Saatja: Laur Kõiv
Saatmisaeg: neljapäev, 21. märts 2024 13:27
Adressaat: 'Rait Valgma'
Teema: RE: Harjumaa Topi-Pääsküla 20kv ühendus, IP3628 elektriprojekti kooskõlastuse uuendus
Manused: P1903_EK-06-01_Muratokkeseina_nr1_laotis.pdf; P1903_EK-06-04_Muratokkeseina_karkassi_vundamendid.pdf; P1903_Veskitammi_AP-1.pdf; P1903_Veskitammi_lõiked-TR-1.pdf; P1903_Veskitammi_PP-1_500.pdf

Meie 21.03.2024 nr 7.1-2/23/10700-11

28.02.2024 esitasite kooskõlastamiseks OÜ Keskkonnaprojekt töö nr 1980, IP 3628 „*Topi-Pääsküla 20kV ühendus. Jälgimäe küla Saku vald Laagri alevik Saue vald*“, projekti täiendaja: Rait Valgma, Stromtec OÜ projekti materjalid.

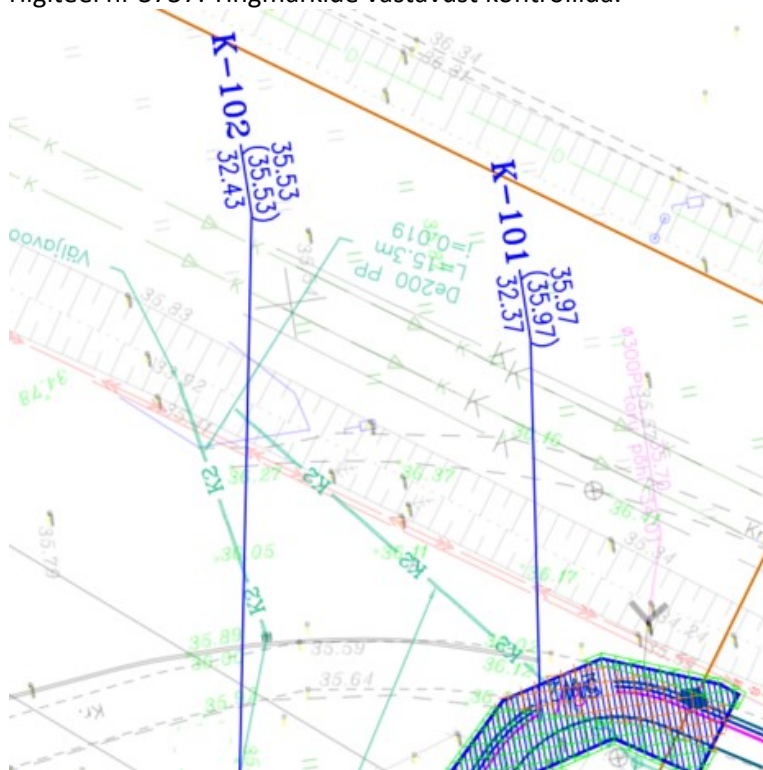
- Projekti materjalides on katete taastamise osa kajastatud puudulikult. Riigitee teekatendi konstruktsiooni taastamise projekteerimisel tuleb lähtuda „Tee ehitusprojektile esitatavad nõuded“ (MKM 09.01.2020 määrus nr 2), tee ehitamise kvaliteedinõuetest ja projekteerimismidest (EhS § 96 lg 3, § 99 lg 4) ning Transpordiameti juhenditest (<https://transpordiamet.ee/maanteed-veeteed-ohuruum/tee-ehitus/juhendid>). Avalikult kasutatavatele teedele projekti koostamiseks ja ehitamiseks on nõutav vastava tegevusala kvalifikatsioon (EhS § 24) ning projekteerimistingimused riigiteedele annab Transpordiamet.

Palume ajakohastada katete taastamise lahendus ning esitada projekti koosseisus komplektne katete taastamise osa, mille on koostanud vastava pädevusega isik.

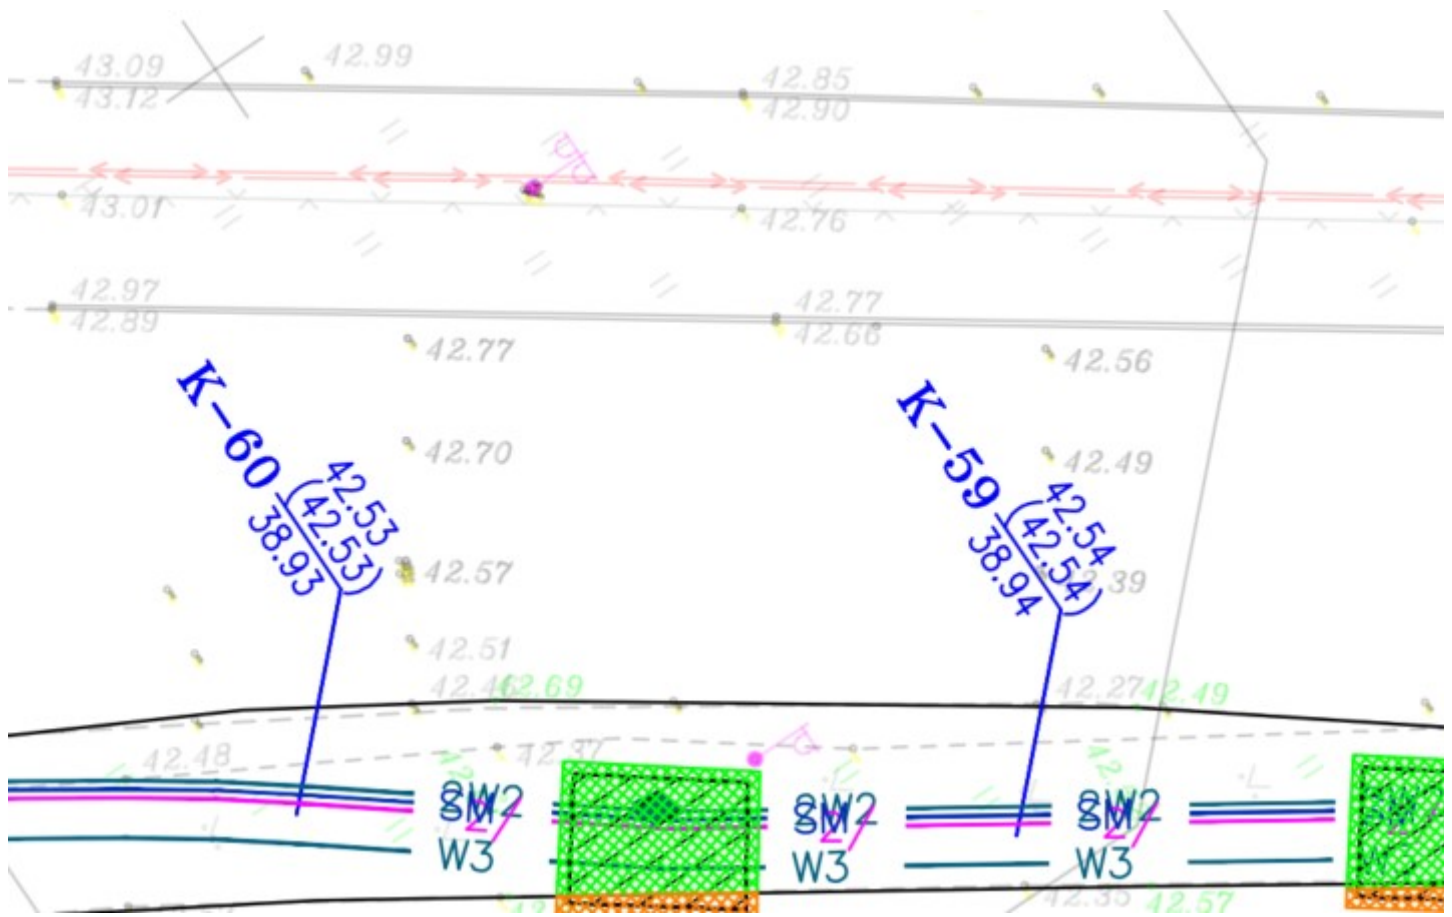
- Katete taastamise ulatus pole ilmselt piisav. Kontrollida tingmärkide vastavust.

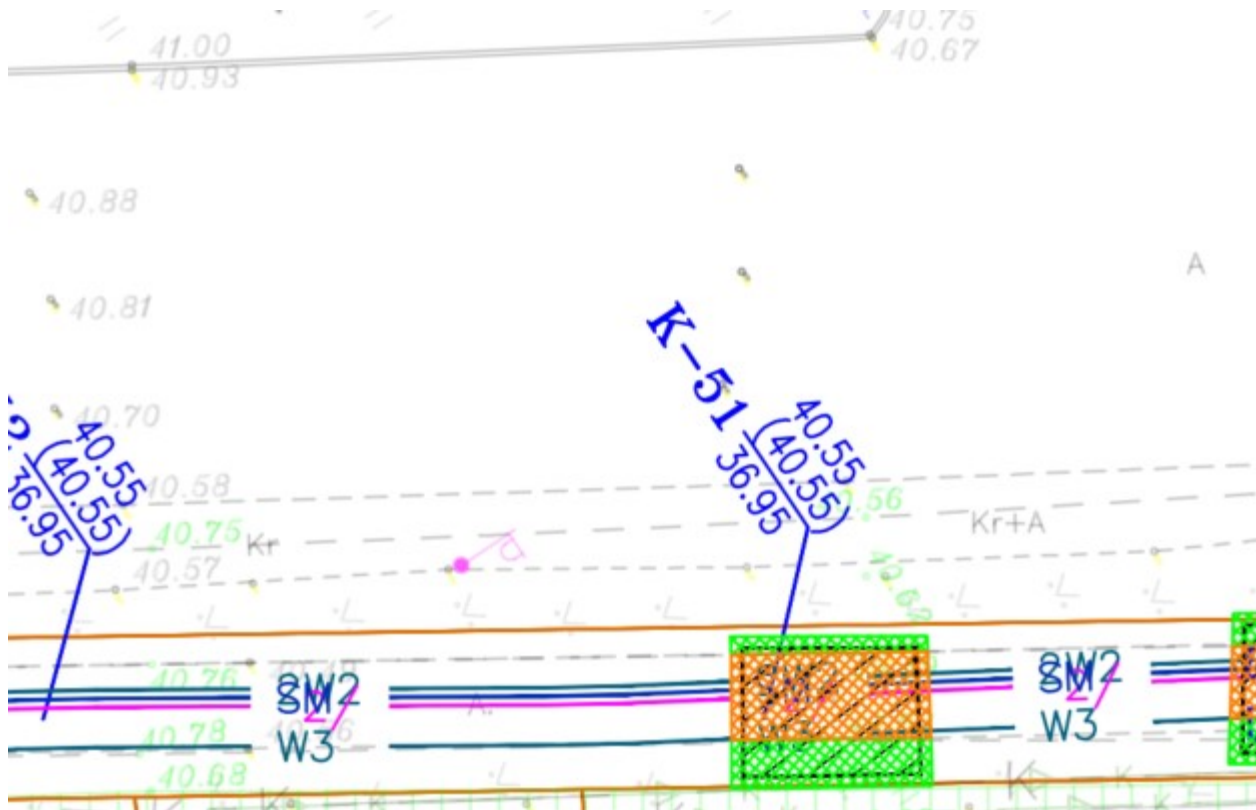
- Katete taastamise ulatus pole ilmselt piisav. Kontrollida tingmärkide vastavust.

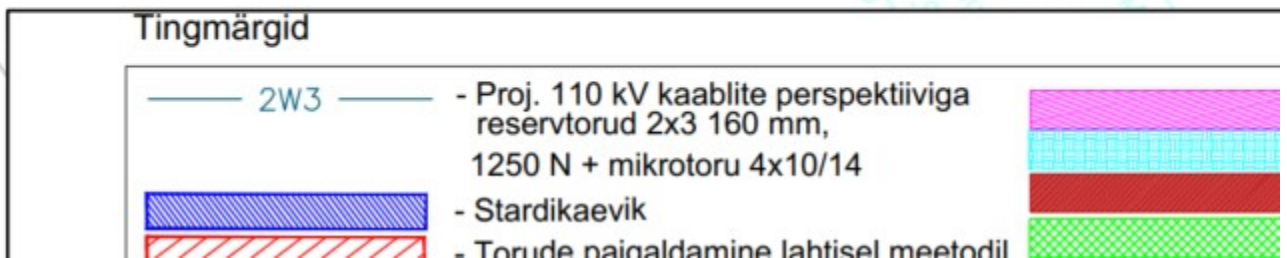
- Katete taastamise asendiplaani kajastatud leppemärgid pole kohati kooskõlas tingmärkides kajastatuga.

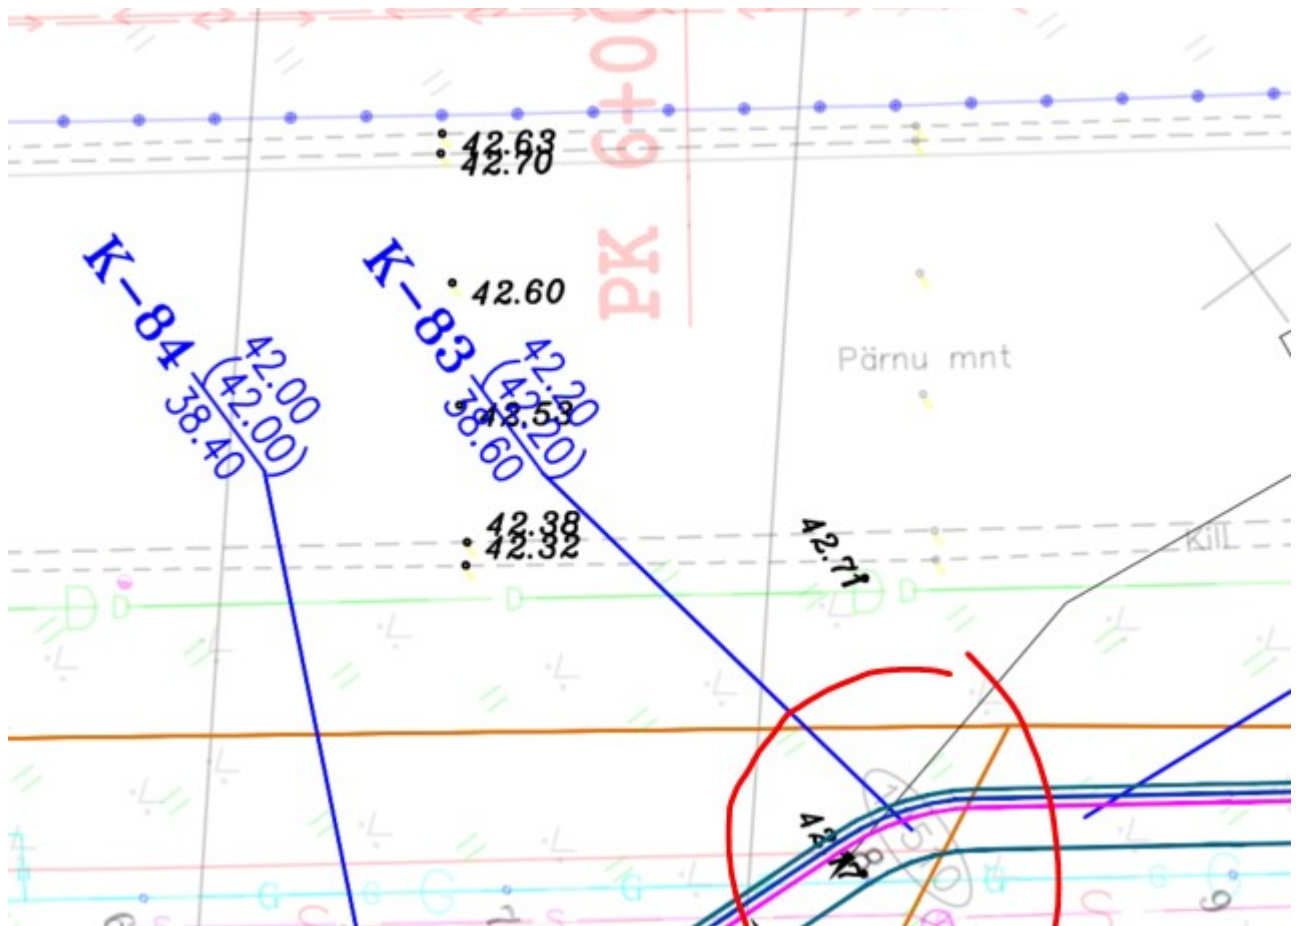
- Kuidas on lahendatud antud asukohas kinnisel meetodil tehnovõrkude rajamine, kas antud nurga all on võimalik puurimist teostada.

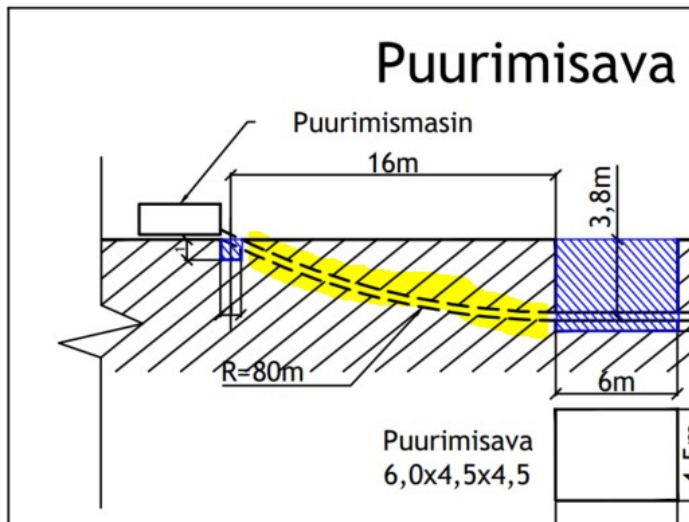
- Palume seletuskirjas ja joonisel kajastada, kuidas toimub antud lõigus (kollasega) puurimistorude likvideerimine. Kas puurimistorud jäävad sisse või eemaldatakse peale tööde teostamist või kuidas toimub täitmine?

Informatiivne väljavõte Transpordiametile kooskõlastamiseks saadetud projekti viimasest versioonist.

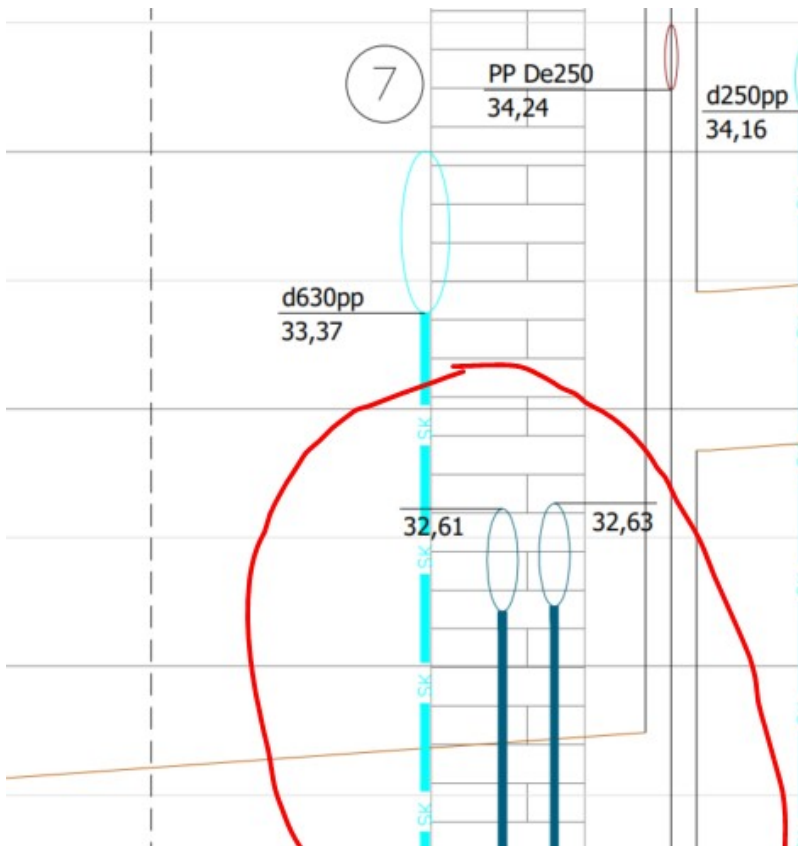
- Palume esitada IKÕ plaanid ja taotlus (taotlus tehnovõrgu ja/või rajatise projekti kooskõlastamiseks).
- Informeerime, et Transpordiametile esitati kooskõlastamiseks projekti uus versioon töö nr 23053 „DN800 Kanalisatsiooni kollektori projekteerimine“ (koostaja: K-Projekt AS), kus on muutunud kanalisatsioonitorustiku ristumise asukoht. Palume arvestada ning selgitada, kas peale antud kanalisatsioonikollektori paigaldamist on võimalik rajada Topi-Pääsküla 20kv, 110kv maakaabli ühendust. Soovime teada, kas on välistatud, et kanalisatsioonikollektori rajamine ning maakaablite rajamine ei tekita ristumisel ehitustöödel takistusi.

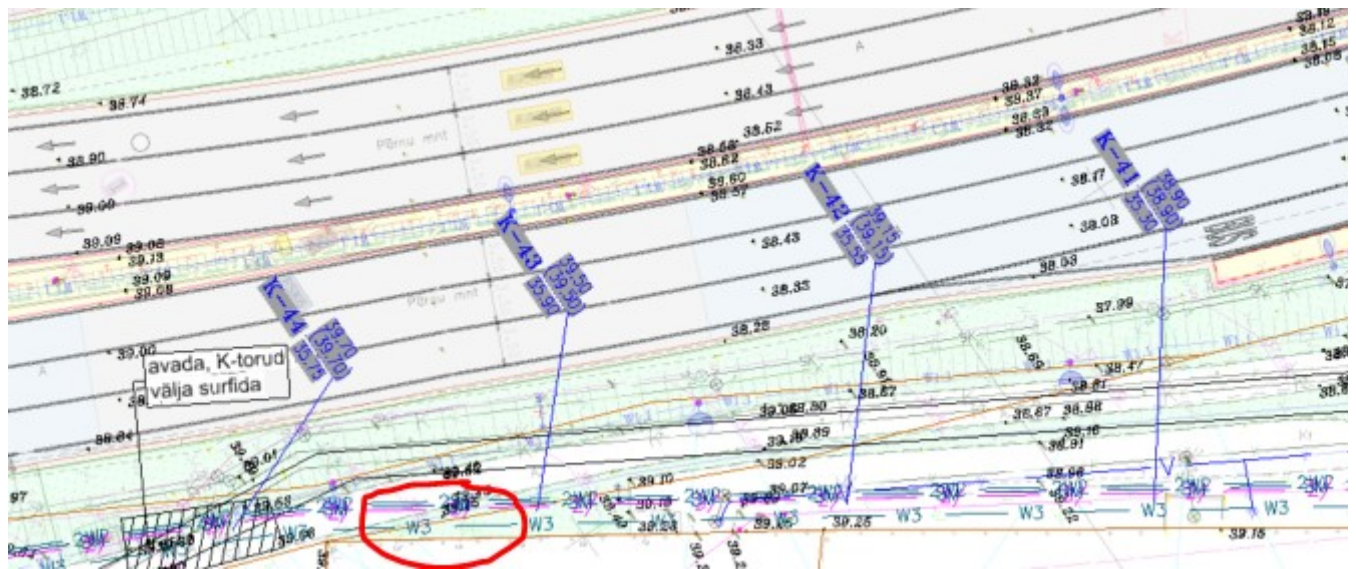
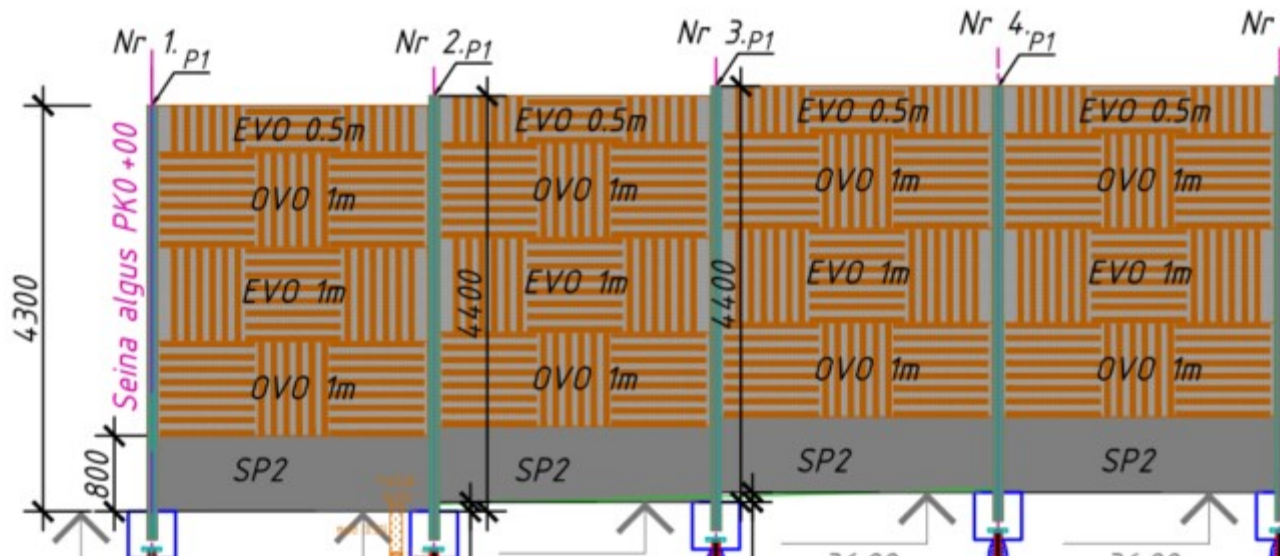
- Lisaks palume täiendavat hinnangut ning arvestada Transpordiameti müratõkkeseina paiknemisega (kehtib garantii). Pikiprofiili andmetel on puurimistunneli sügavus (ilmselt tunneli peale) 3,6m. Transpordiameti müratõkkeseina tööprojekti andmetel tuli vaid süvistada 1m sügavusele lubjakivisse. Projektis kajastatud andmete kohaselt on antud piirkonnas lubjakivi ca 2,1m sügavusel. Lisatud manusesse müratõkkeseina tööprojekt (Roadservice OÜ, P1903). Palume kajastada müratõkkeseina andmed ka pikiprofiilis.

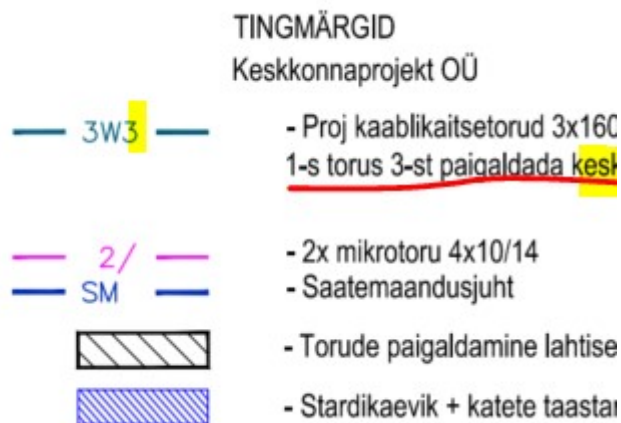
- Palume kanda antud joonisele ka puurimistunnelite läbimõõt.

Soovime selgust ja selgitust, kas teise puurimistunnelisse rajatakse ka reservtorud, saatemaandus, sidekaablid? Kui rajatakse siis palume kajastada vastavalt ka läbilõikel ja asendiplaanil.

Juhul kui ei rajata, siis mis jääb teise puurimistunnelisse? Kas puurimistunnel jääb tühjaks või millal teine puurimistunnel rajatakse? Kas puurimistunnelid ei rajata korraga?

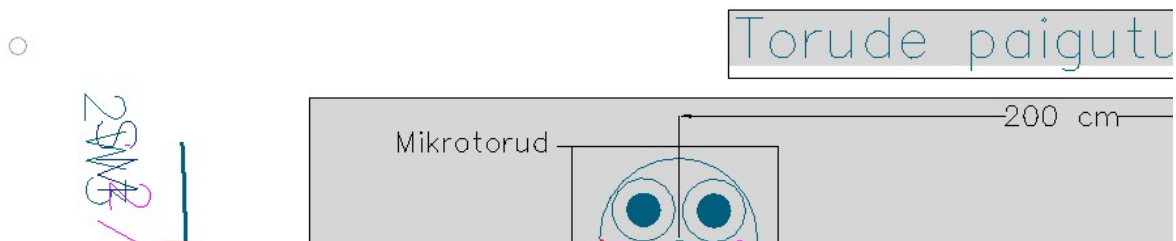
Palume üheselt mõistetavalt kajastada (sh ka ajaliselt) nii asendiplaanil läbilõikel kui ka seletuskirjas.

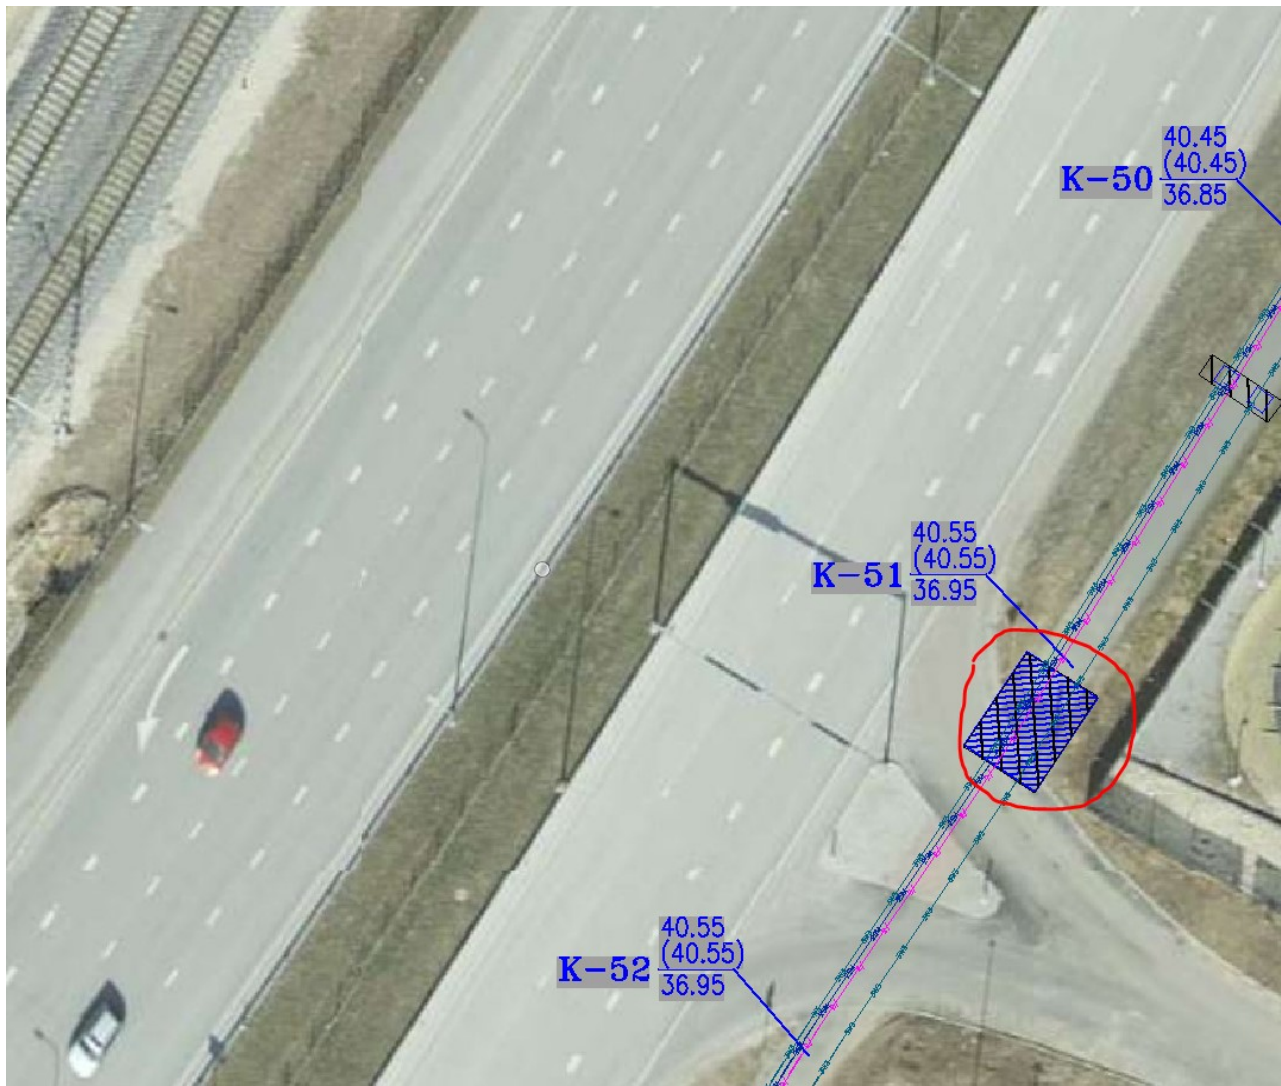
- Palume korrigeerida K-51 asukohas olevat kaeviku paiknemist, selliselt et kaevik ei kattuks ega kahjustaks Pärnu mnt 497b uut ristumiskohta.

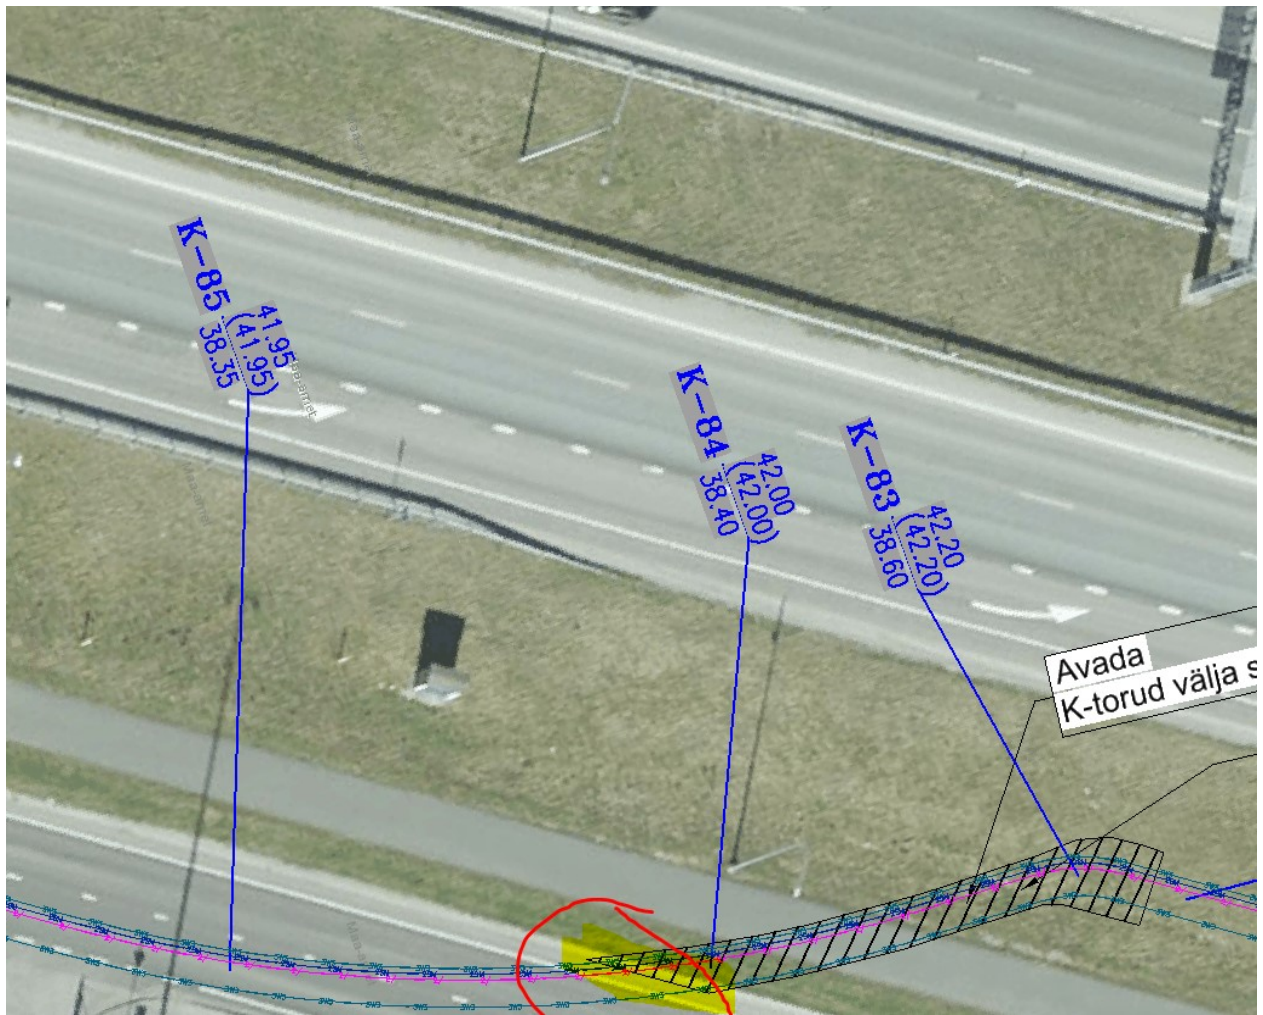
- Palume korrigeerida K-84 asukohas rajatava surfi kontuuri, et antud asukohas surfimine ei kahjustaks riigitee nr 3737 Urda ühendustee katendit.
